**APPROBATION
DE LA MODIFICATION N°10
(N°11 POUR LA COMMUNE DE GRIGNY,
N°4 POUR LA COMMUNE DE GIVORS ET
N°1 POUR LA COMMUNE DE LISSIEU)
DU PLAN LOCAL D'URBANISME**

Annexe à la délibération
du conseil de Communauté du 24 juin 2013

Evolutions apportées au dossier
d'enquête publique

PLU (MODIFICATION N°10 - POINT N°105) - APPROBATION

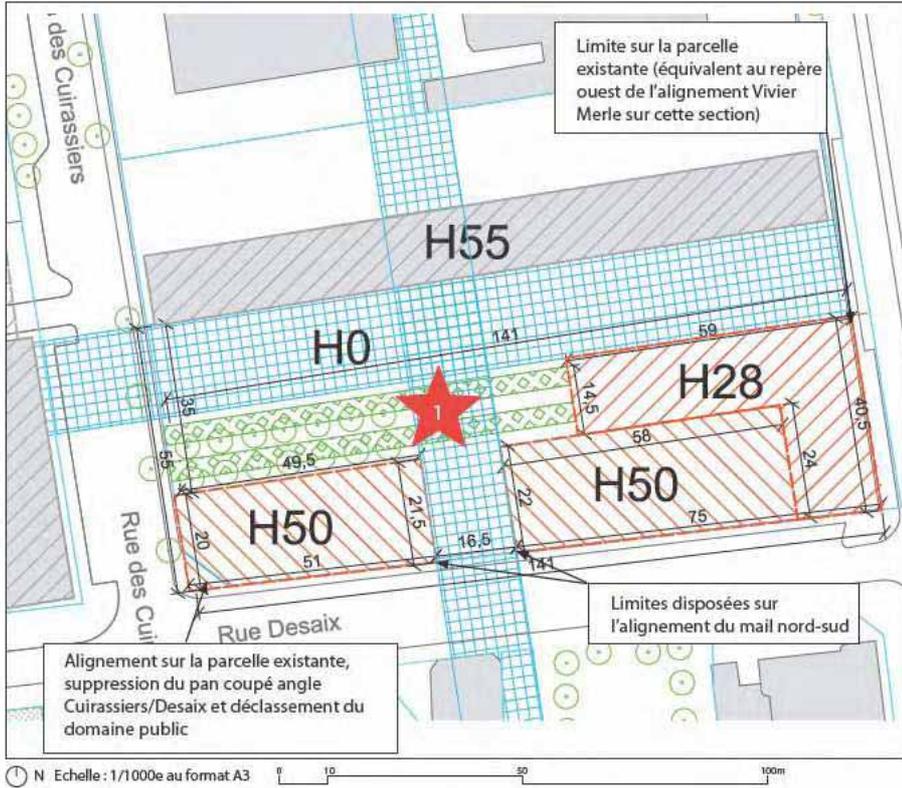
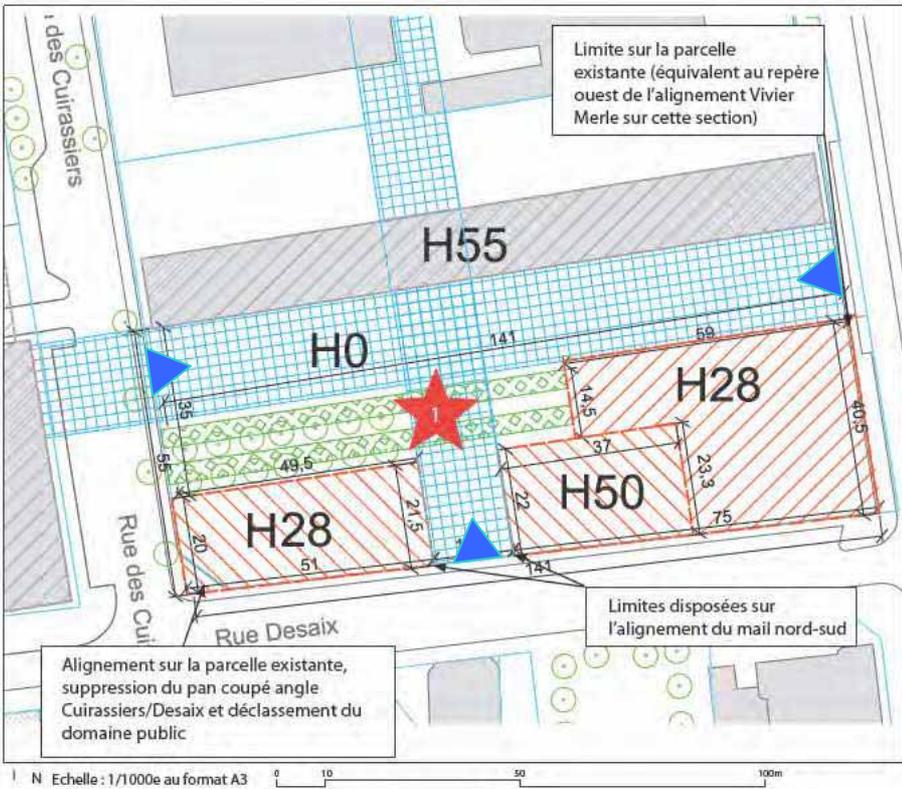
PROPOSITION INITIALE SOUMISE À L'ENQUÊTE PUBLIQUE

PROPOSITION MODIFIÉE SOUMISE À L'APPROBATION

Maintien et mise en valeur de l'espace végétalisé existant

**MODIFICATION N°10 - APPROBATION
POINT N°20**

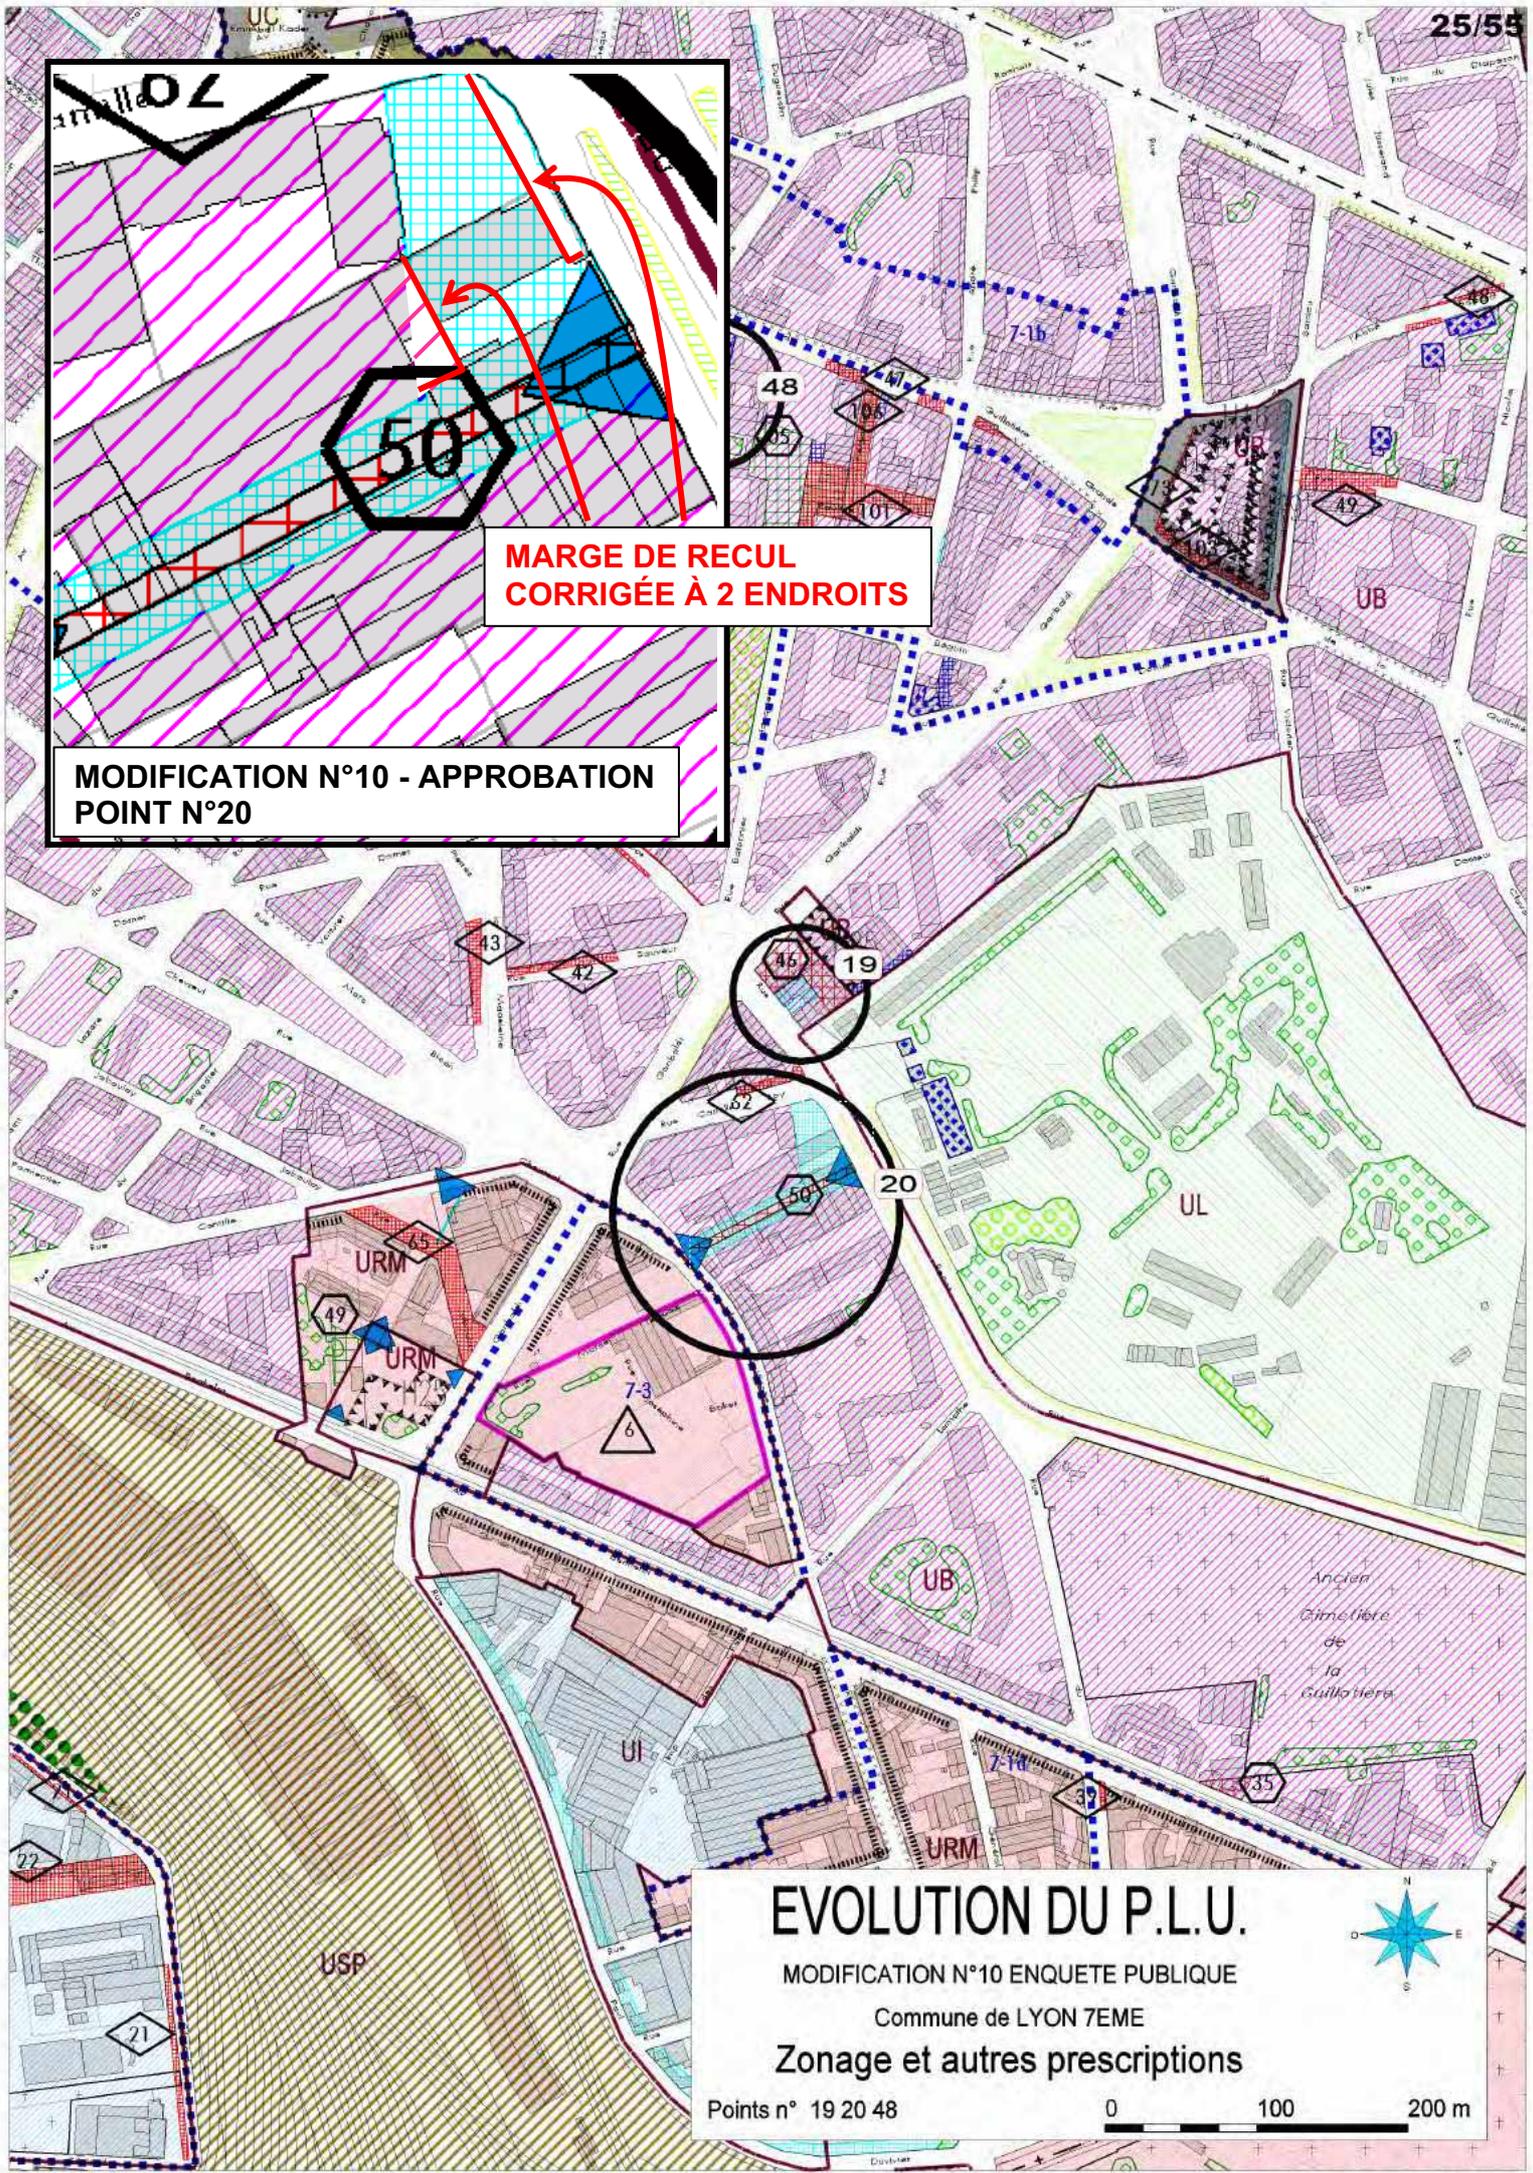
**MARGE DE RECU
CORRIGÉE À 2 ENDROITS**

**MODIFICATION N°10 - APPROBATION
POINT N°20**

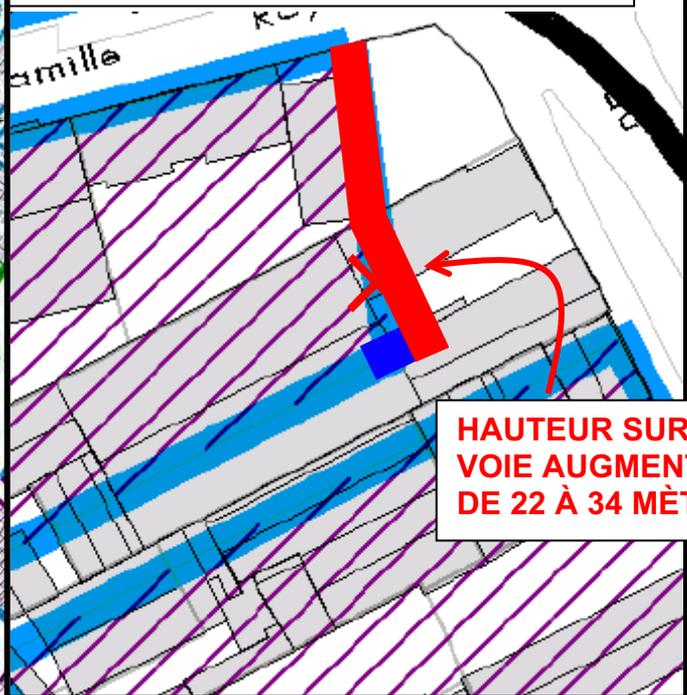
**HAUTEUR SUR
VOIE AUGMENTÉE
DE 22 À 34 MÈTRES**

**MODIFICATION N°10 - APPROBATION
POINT N°83**

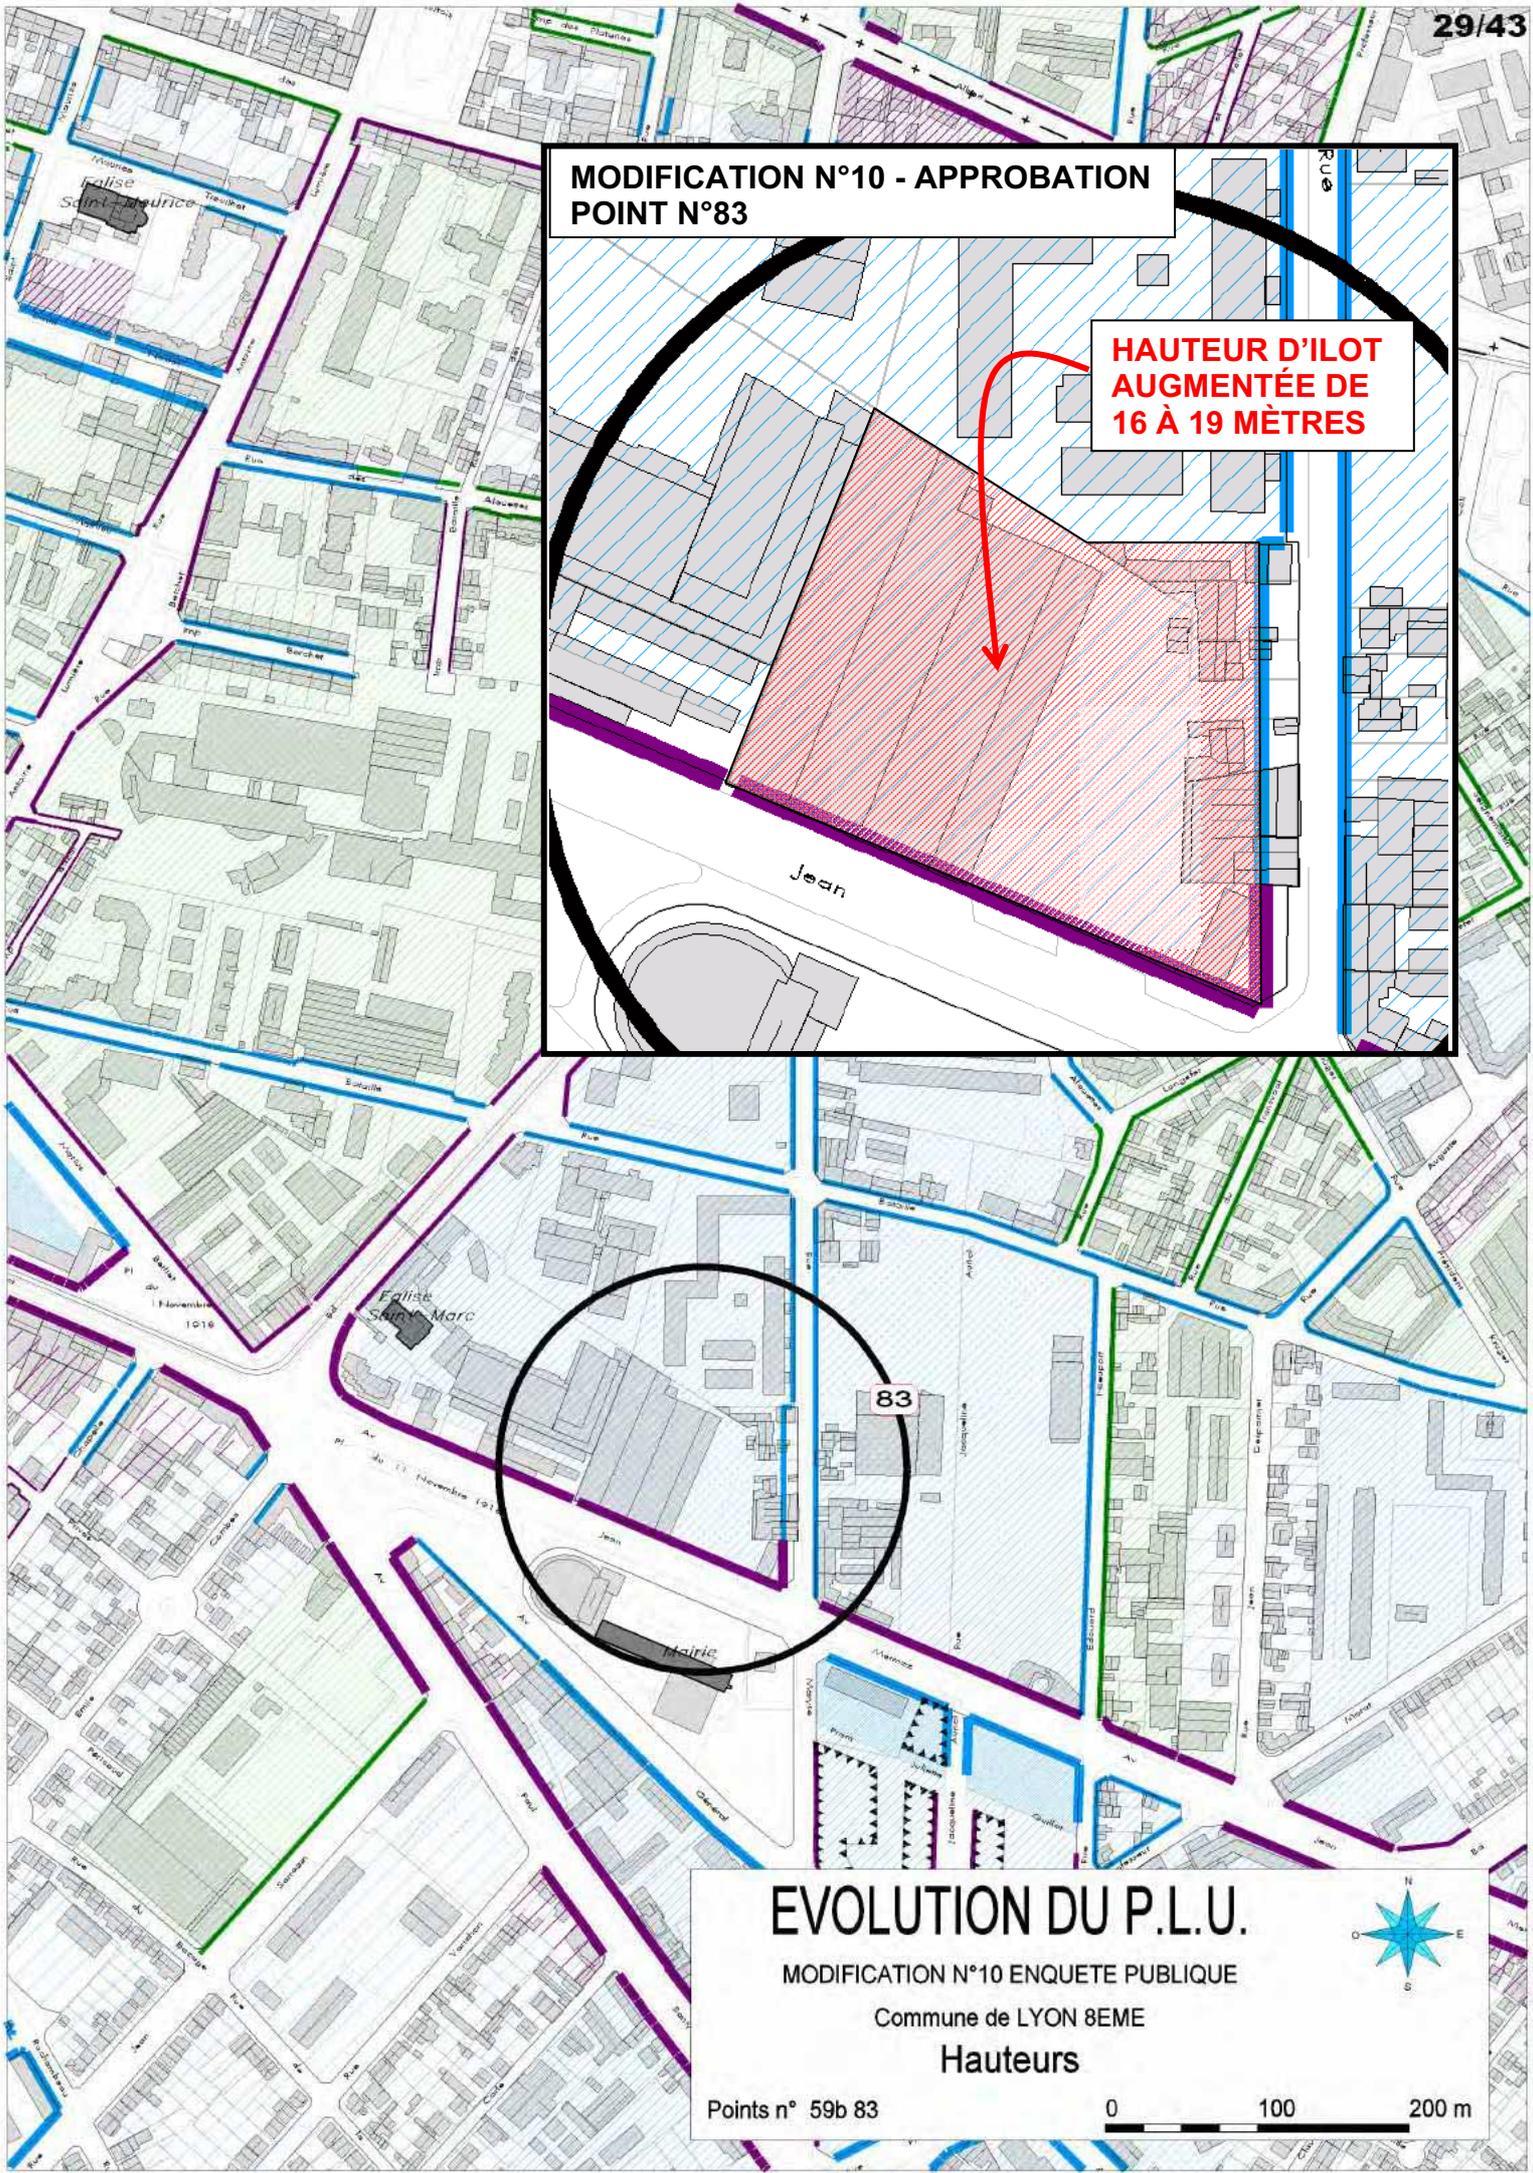
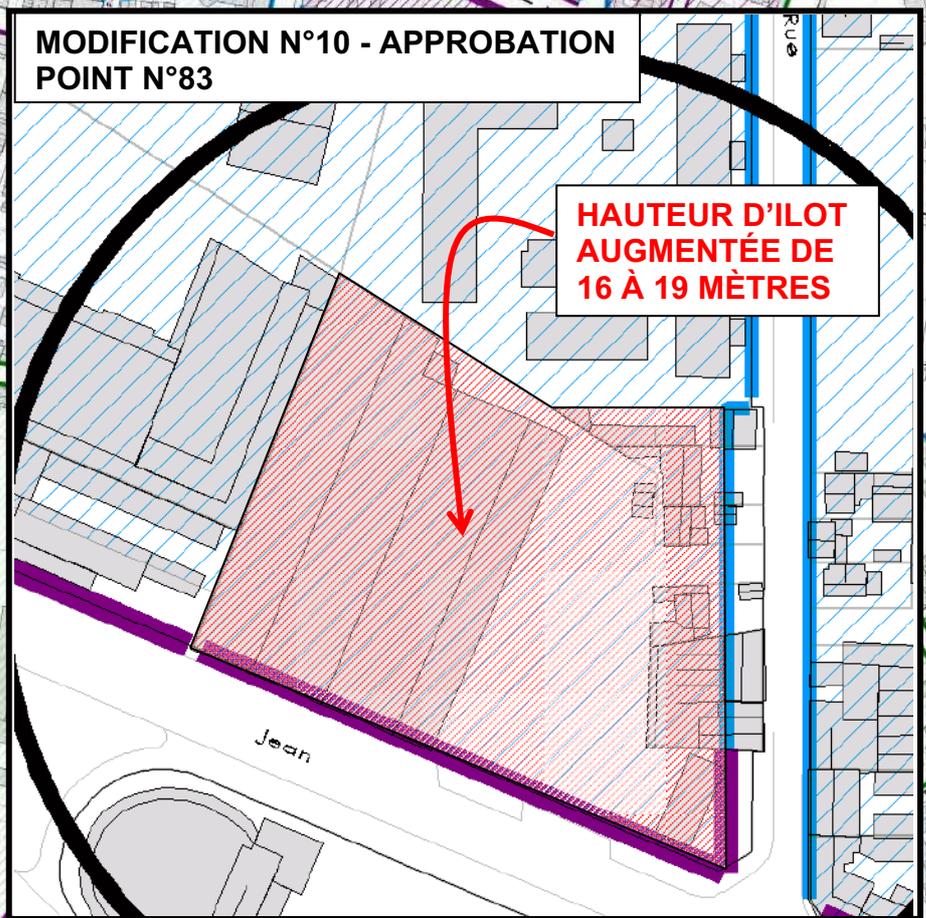
**HAUTEUR D'ILOT
AUGMENTÉE DE
16 À 19 MÈTRES**
